Breyting á deiliskipulagi, Axlarás 7 „Deiliskipulag Ásland 4. áfangi.“

Breytingin felst í því að í kafla 3 um sérákvæði í greinargerð og skipulagsskilmálum „Deiliskipulag Ásland 4. áfangi“ er gerð textabreyting varðandi lóðina Axlarás 7.

Skýringarmynd

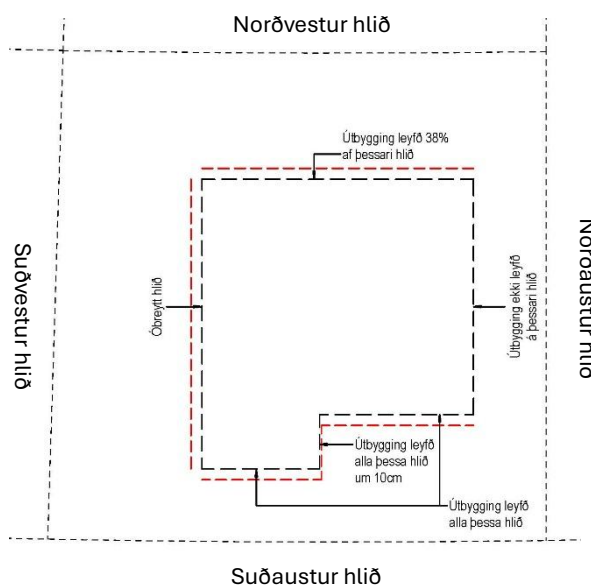
Í málsgreininni „Byggingarreitir“ í greininni sem fjallar um húsagerðir er gerð breyting:

Skilmálatexti fyrir breytingu:

- Útbyggingar að hámarki 0,6m eða hámark 30% af lengd viðkomandi hliðar.
- Skyggni/skjólveggur við anddyri að hámarki 1,8m

Skilmálatexti eftir breytingu:

- Útbyggingar að hámarki 0,6m og mega vera að hámarki 38% af lengd norðvestur hliðar, alla lengdina af suðaustur hlið hússins og alla lengdina af innhorni við anddyri um 10cm.
- Skyggni/skjólveggur við anddyri að hámarki 1,8m á tvo vegu við anddyri.
